**AVIS RELATIF À LA PROTECTION
CONTRE LES EVENTUELS EFFETS NOCIFS ET NUISANCES
PROVOQUÉS PAR LES RAYONNEMENTS NON IONISANTS
GÉNÉRÉS PAR DES ANTENNES ÉMETTRICES STATIONNAIRES**

Commune : ANTOING - Exploitant : ORANGE

Référence exploitant : 056C1_5 / 30033C1_2 / 40033C1_2 / 50033C1_2

Rapport n° 2681 / 2024

Figure 1 : Vue en plan des lieux de séjour et des points de contrôle

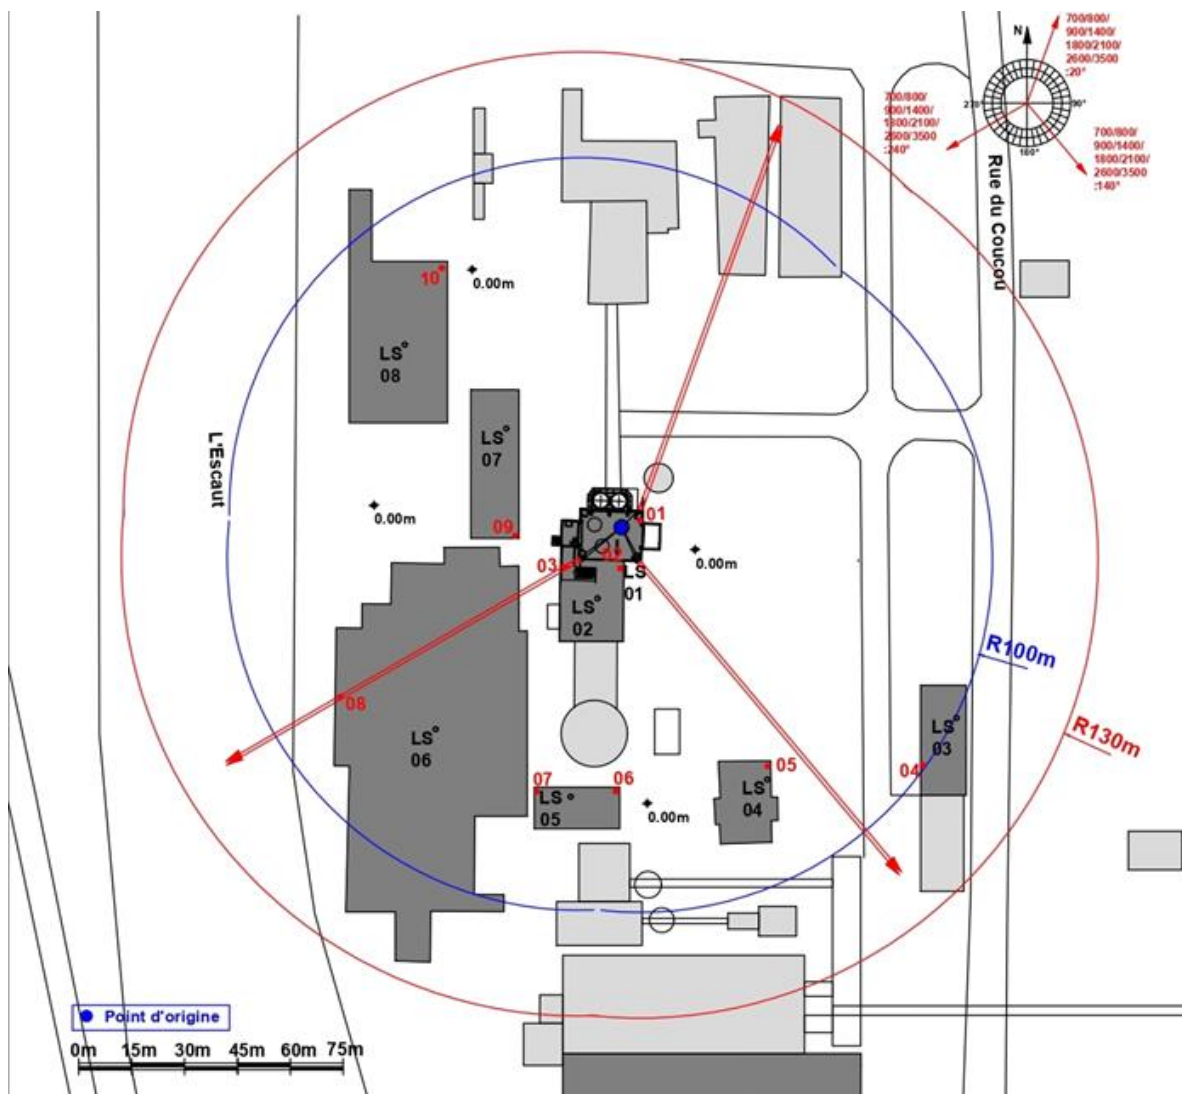
- le numéro du point de contrôle repris sur un des plans de la figure 1;
- le numéro du LS dans lequel se trouve le point de contrôle de la 1^{ère} colonne ;
- l'atténuation d'obstacle prise en compte pour le calcul de l'indice d'exposition dans le LS ;
- le résultat du calcul de l'indice d'exposition.

N° point de contrôle	LS	Atténuation (dB)	Indice d'exposition relatif à la limite par installation IE_i
4	LS03	3,0	0,010
8	LS06	3,0	0,008
5	LS04	3,0	0,007
6	LS05	3,0	0,003
7	LS05	3,0	0,003
3	LS02	3,0	0,002
10	LS08	3,0	0,001
9	LS07	3,0	0,001
2	LS02	3,0	0,000
1	LS01	3,0	0,000

En ce qui concerne les antennes de l'installation mentionnées dans le tableau 1, la distance maximale à laquelle la limite pourrait être atteinte, à l'extérieur, est égale à 104,1 m. S'il n'y a pas de LS à une distance inférieure, les antennes respectent forcément la limite d'immission.

Dans le cas des LS situés à l'intérieur des bâtiments, une atténuation d'obstacle est prise en compte et il en résulte que la distance maximale à laquelle la limite pourrait être atteinte se réduit à 73,7 m.
